REPÚBLICA DE COLOMBIA
SUPERINTENDENCIA DE INDUSTRIA Y COMERCIO

Oficio N° 17466 de 26 de octubre de 2022

Ref. Expediente N° NC2021/0004167

TÍTULO DE LA SOLICITUD: PERCHA PARA ROPA ASIMÉTRICA, ABIERTA CON CABEZAL ANGULAR Y CONTRAPESO

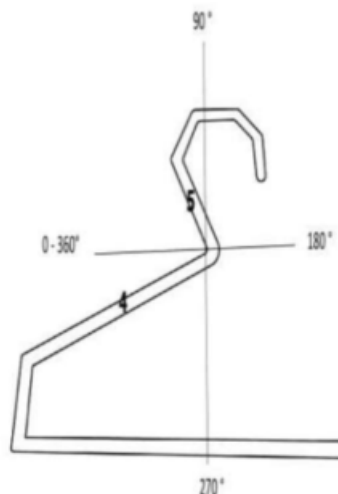
- Se presenta un error tipográfico en el preámbulo de la reivindicación 1 al mencionar: “PERCHA PARA ROPA ASIMÉTRICA, ABIERTO O CON CABEZAL ANGULAR Y CONTRAPESO”. Teniendo en cuenta que el título se refiere a la percha, se entiende que el término correcto sería “ABIERTA”. Se sugiere hacer las modificaciones correspondientes.
- La reivindicación 3 no es clara, en primer lugar, porque lo que está descrito en la reivindicación no corresponde a la figura aclaratoria que envía el solicitante en su respuesta, que también se relaciona a continuación.

De la redacción de la reivindicación 3, se entiende que el ángulo entre 270° y 360° se forma entre el hombro extendido 4 y el fragmento transversal 5. Sin embargo, en la figura se muestran ángulos medidos desde el eje horizontal en sentido horario, que no tienen que ver con el ángulo entre los elementos (4) y (5). Por su parte, se reitera que la expresión “*en posición de cabezal angular agudo (1), al frente y a la izquierda de la abertura de carga (3)*”, se considera innecesaria, dado que ni los ángulos mostrados en la figura, ni el formado entre los elementos (4) y (5) dependen de que el cabezal se encuentre al frente y a la izquierda de la abertura de carga. Se sugiere al solicitante replantear la redacción, de manera que se entienda el ángulo al que se refiere sin ambigüedades. Por ejemplo y con base en la figura presentada por el solicitante, la descripción del ángulo podría ser la siguiente: “*el hombro extendido (4) forma un ángulo con el eje horizontal, medido en sentido horario, mayor a 270° y menor a 360°*”.

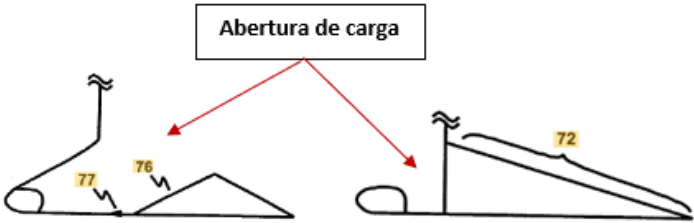
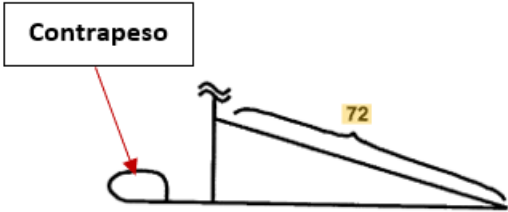
CARACTERÍSTICAS ESENCIALES	D1
Percha asimétrica abierta con cabezal angular y contrapeso, con hombro extendido (4) y hombro reducido (8), caracterizado por:	Percha asimétrica con gancho rectangular, abertura de carga, hombro extendido y hombro reducido (Párr. [0075], Figs. 6, 18 y 21).
Un cabezal angular agudo (1).	El gancho puede ser cuadrado o rectangular (Párr. [0014], Fig. 6)
Una abertura de carga adyacente.	Figs. 18 y 21 
Un contrapeso (9).	Fig. 18 
Tiene como accesorio, para colgar una pieza angular de freno o engrane (12).	El conector puede ser resistente a la torsión en virtud de un ajuste perfecto en la barra de la cortina o de la puerta de la ducha. En este caso, el conector puede ser de forma cuadrada o rectangular para que se ajuste perfectamente a las barras de cortina de ducha o a las barras de la puerta de ducha de forma cuadrada o rectangular (Párr. [0014]).

De acuerdo con la comparación realizada anteriormente se concluye que la materia de la reivindicación 1 no es nueva.

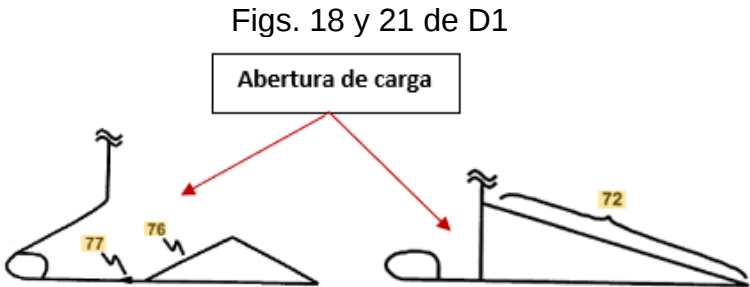
- Reivindicación 2: abertura de carga entre hombros (Figs. 18 y 21).

La reivindicación dependiente 2 tampoco cumple con el requisito de novedad.
